No. 57

「六ヶ所再処理施設の安全性に関する総合的評価に係る報告書」に係る正誤表 (40/94)

添付 7.2-8(7/8) 図7 過去2年間の外気温度及び安全冷却水温度の推移

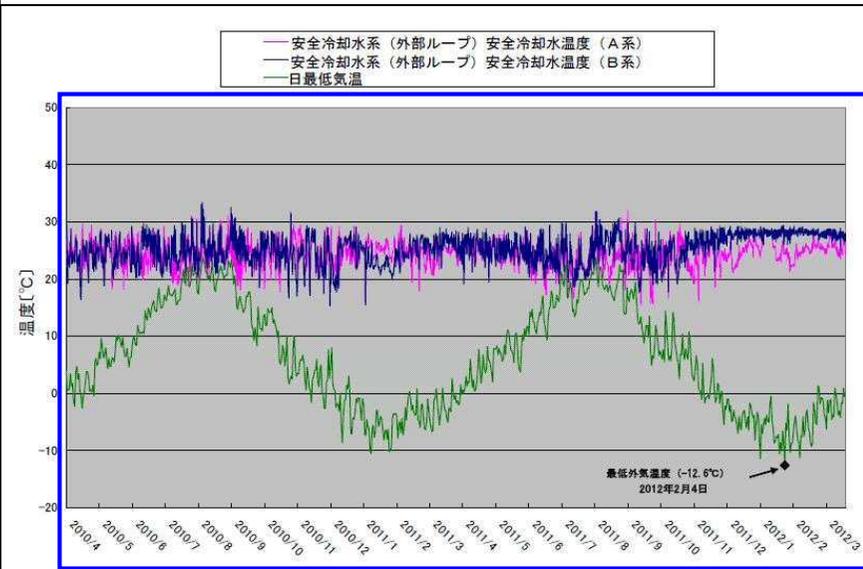
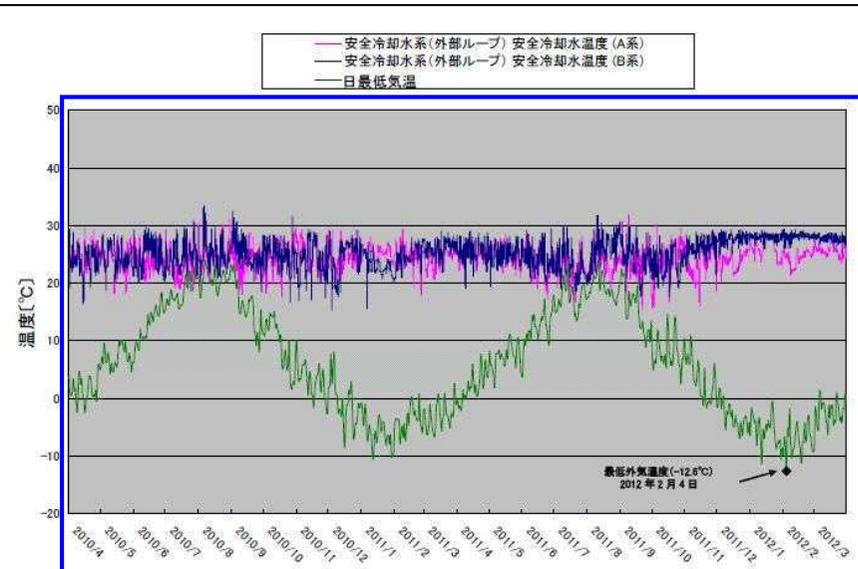
No. 61

誤

正

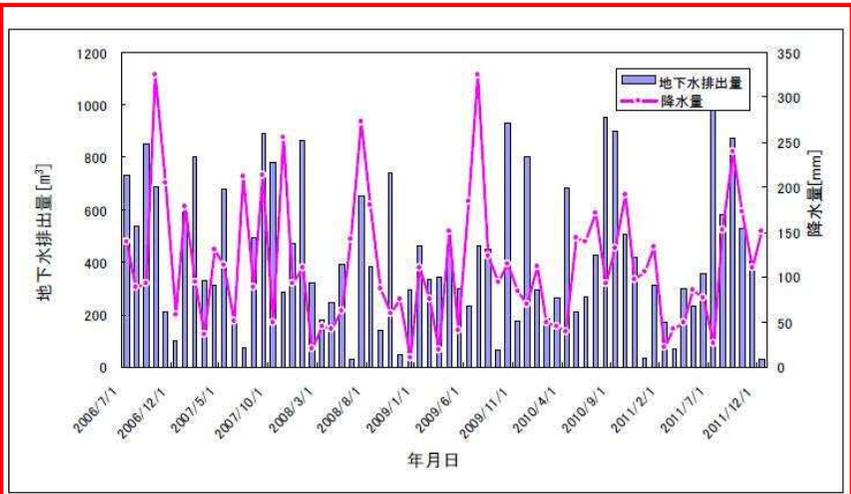
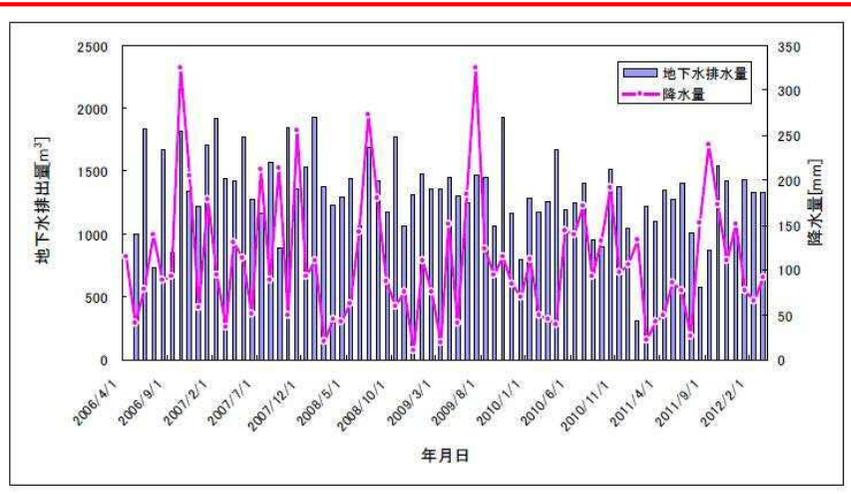
添付 7.3-1(1/7) 2. サブドレン排水設備	
誤	正
<p>2. サブドレン排水設備</p> <p>各建屋基礎直下にサブドレン排水設備を設置することで基礎盤レベル以上に地下水位が上昇することを抑制し、建屋への地下水浸入を防止することとしている。</p> <p>また、サブドレン排水設備は、周囲を囲む集水管と基盤目状に配置した排水管、これらで集めた地下水を収集するため集水ピットから構成される。集水ピットのうち、サブドレン排水ポンプを設置している集水ピットでは、2台のサブドレン排水ポンプを設置し、水位上昇を自動的に検知して地下水を地上の側溝に排出することとしている。</p> <p>なお、降水時の雨水については、排水設備により構外へ排水され、集水ピットに直接流入することはない。</p>	<p>2. サブドレン排水設備</p> <p>各建屋基礎直下にサブドレン排水設備を設置することで基礎盤レベル以上に地下水位が上昇することを抑制し、建屋への地下水浸入を防止することとしている。</p> <p>また、サブドレン排水設備は、周囲を囲む集水管と基盤目状に配置した排水管、これらで集めた地下水を収集するための集水ピットから構成される。集水ピットのうち、サブドレン排水ポンプを設置している集水ピットでは、2台のサブドレン排水ポンプを設置し、水位上昇を自動的に検知して地下水を地上の側溝に排出することとしている。</p> <p>なお、降水時の雨水については、排水設備により構外へ排水され、集水ピットに直接流入することはない。</p>

添付 7.3-1 (3/7) 図2 前処理建屋の地下水排出量と降水量の相関

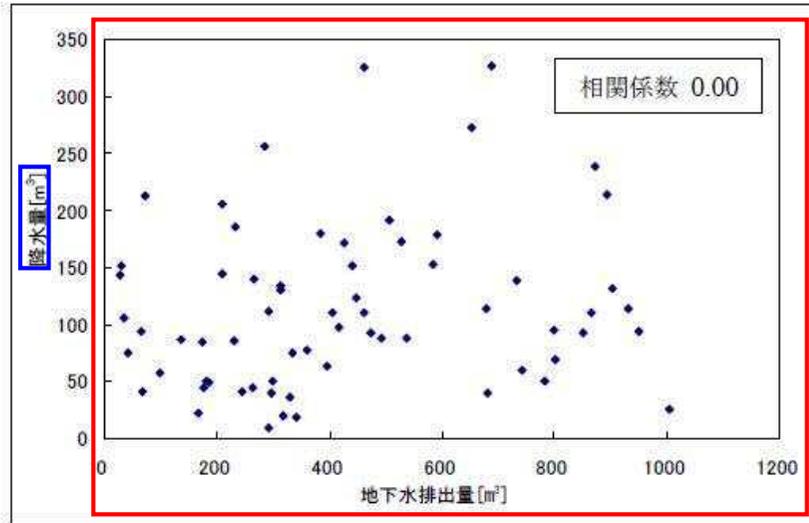
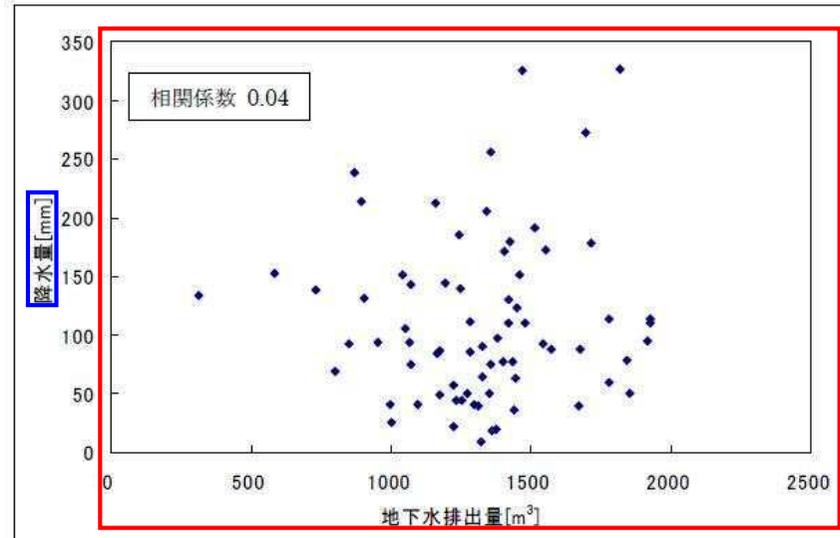
No. 72

誤

正

添付 7.3-1(4/7) 図3 精製建屋の地下水排出量と降水量の比較

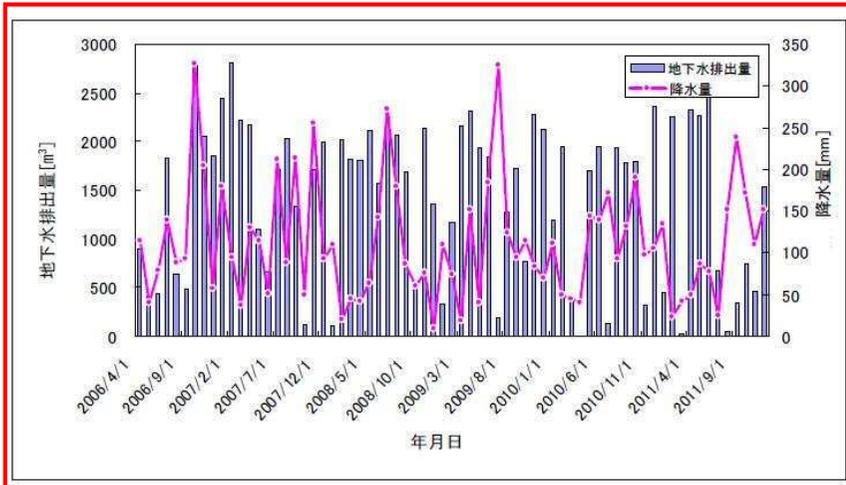
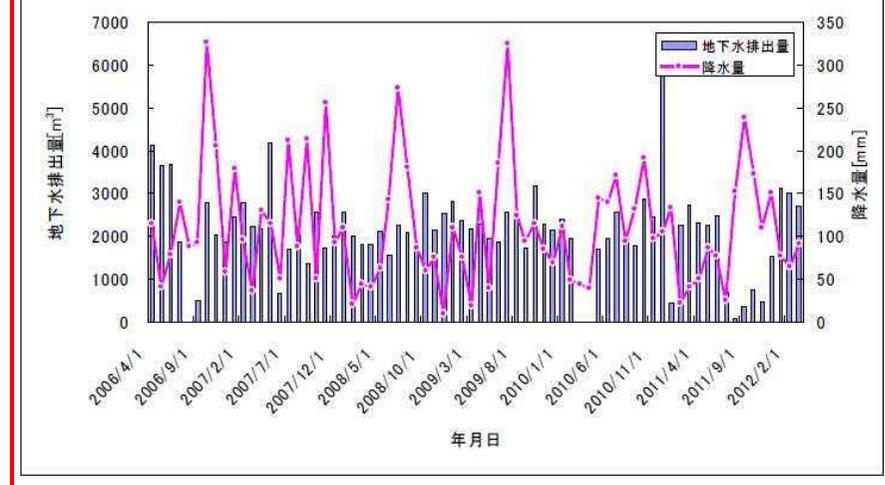
No. 73

誤

正

(※2006年8月、2010年3月、2010年4月の地下水排出量が0となっているが、これはフロートスイッチ故障によるものである。)

添付 7.3-1(4/7) 図4 精製建屋の地下水排出量と降水量の相関

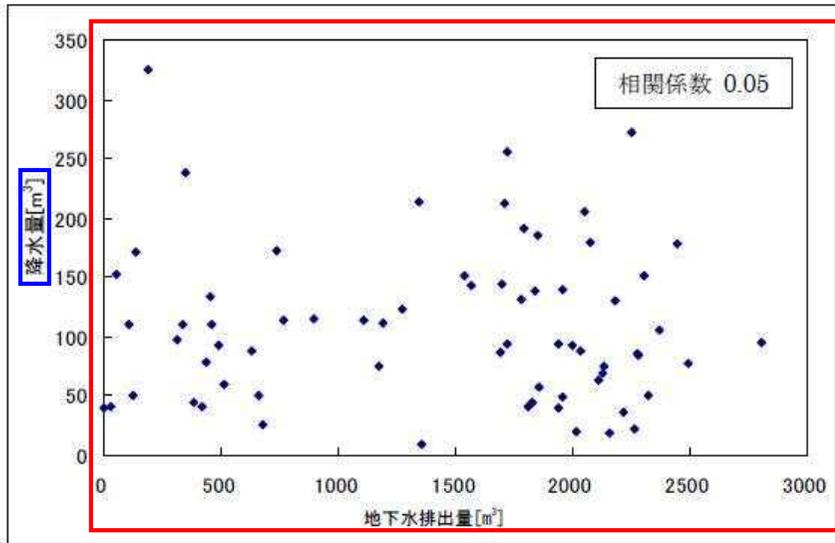
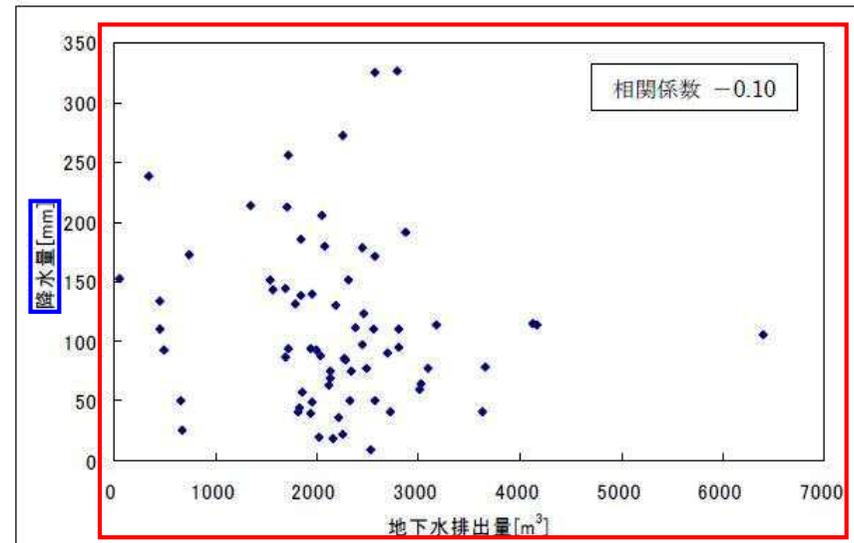
No. 74

誤

正

添付 7.3-1(5/7) 図5 制御建屋の地下水排出量と降水量の比較

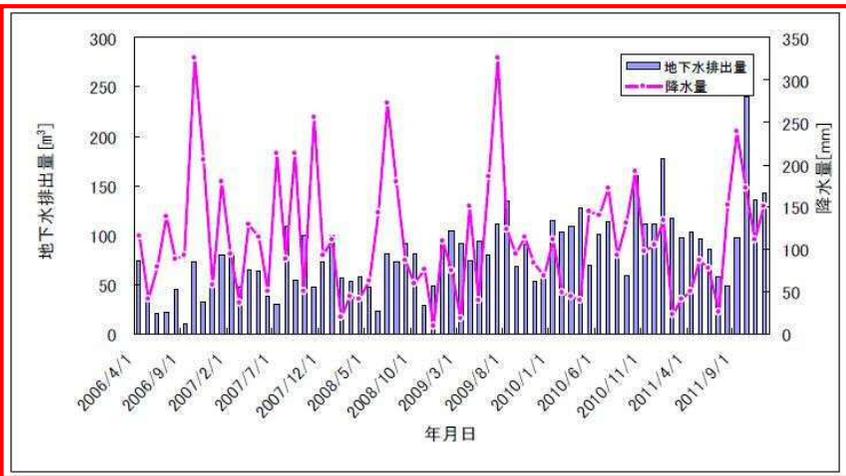
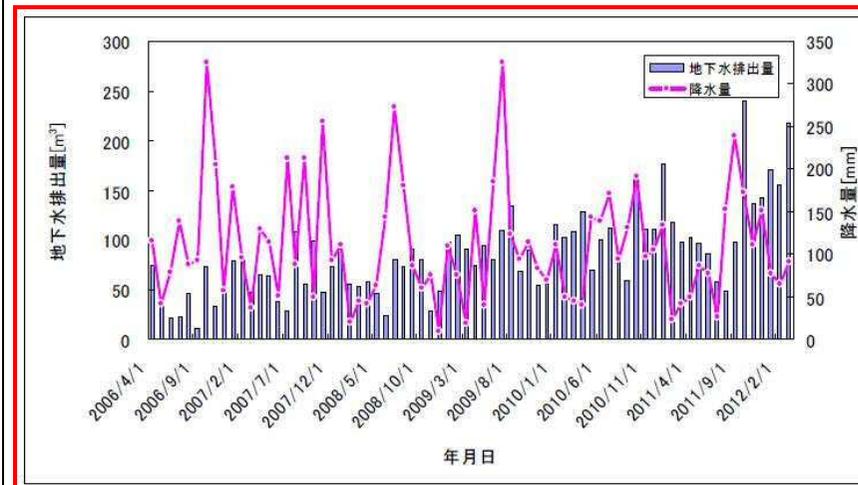
No. 75

誤

正

添付 7.3-1(5/7) 図6 制御建屋の地下水排出量と降水量の相関

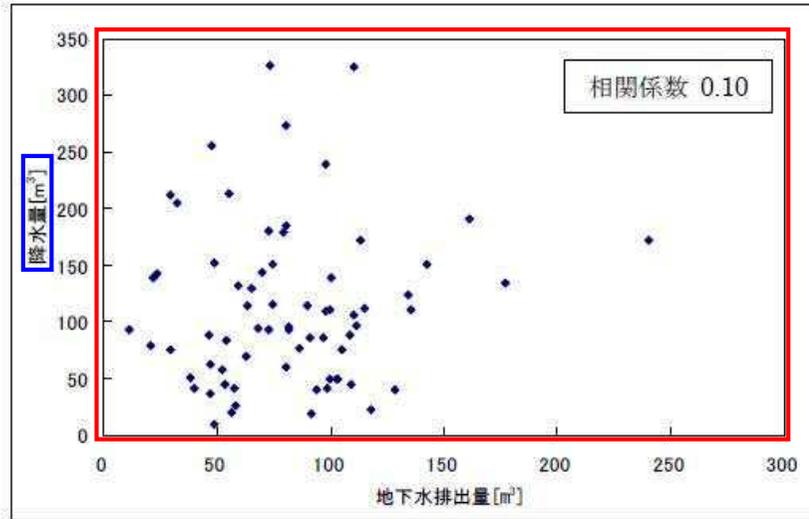
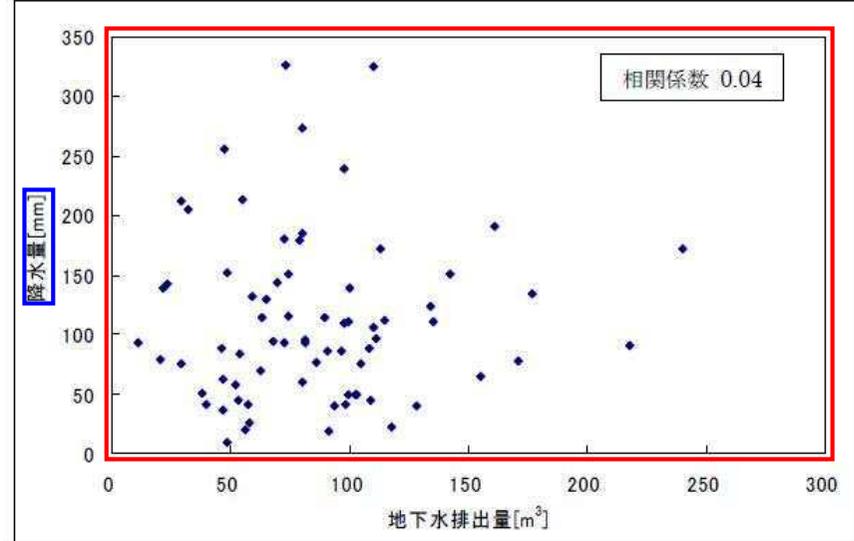
No. 76

誤

正
